ASESORÍA GEOTÉCNICA, REVISIONES, ACLARACIONES Y COMPLEMENTOS AL DISEÑO DE LA OBRA EL MIRADOR DEL PORTAL, LOCALIDAD RAFAEL URIBE URIBE, BOGOTÁ

CONTIENE :
MODIFICACIÓN DEL DISEÑO EN SECTOR OCCIDENTAL PLANTA Y PERFIL LONGITUDINAL CANAL PROPUESTO

NOTA:
Este plano reemplaza el plano 16.3 del contrato CCS-438/99 (informe proyecto CIC No. 248 de marzo 27 de 2000)

CONTIENE :
MODIFICACIÓN DEL DISEÑO EN SECTOR OCCIDENTAL ANCLAJES PLANTA CORTES Y DETALLES

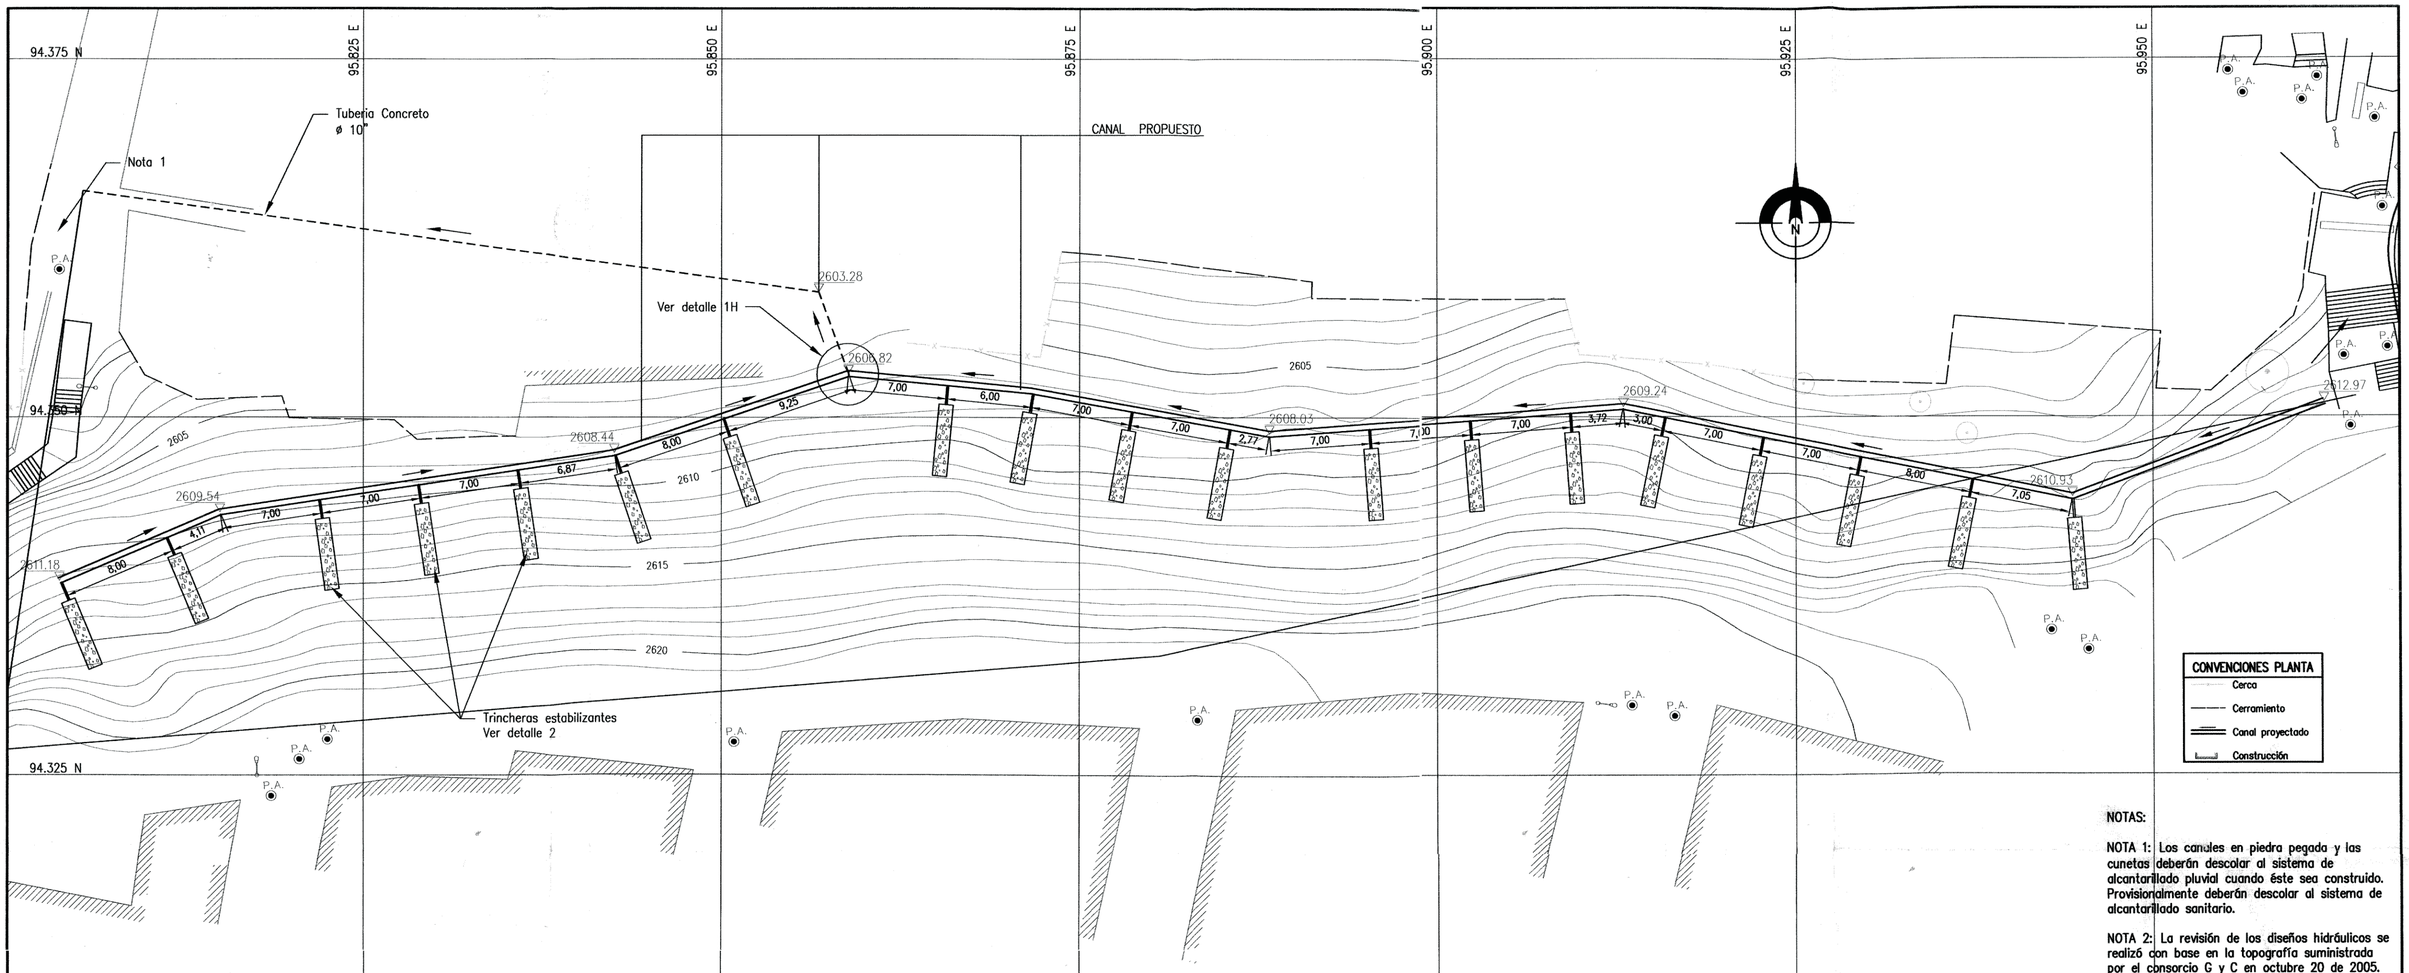
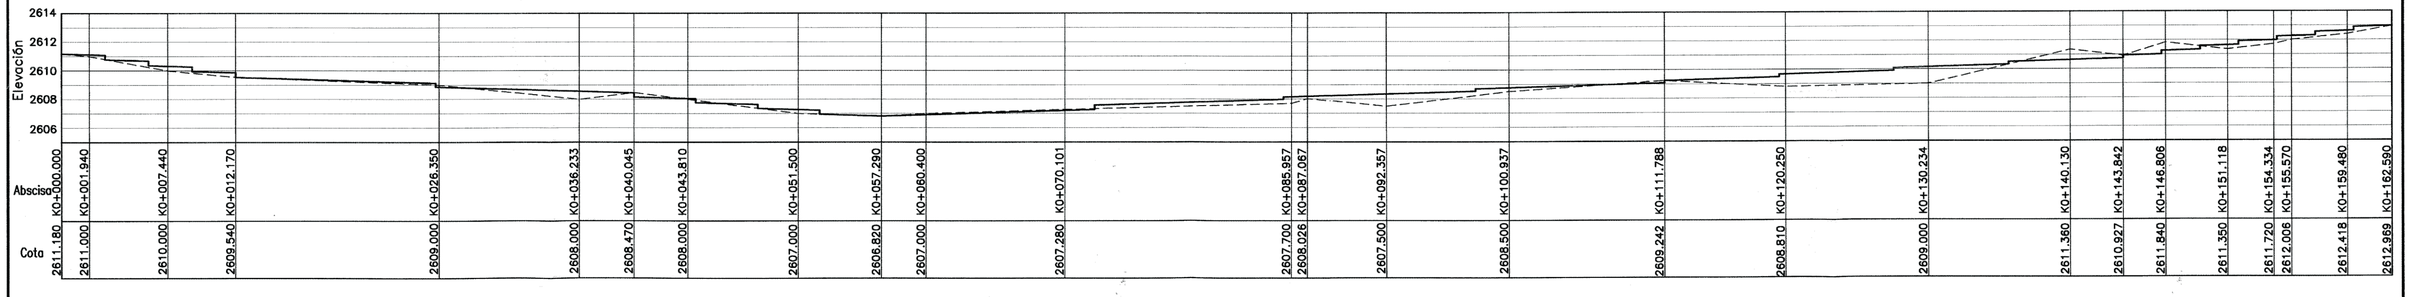
PLANTA
ESCALA 1:250

PERFIL LONGITUDINAL LÍNEA PROPUESTA
ESCALA 1:250
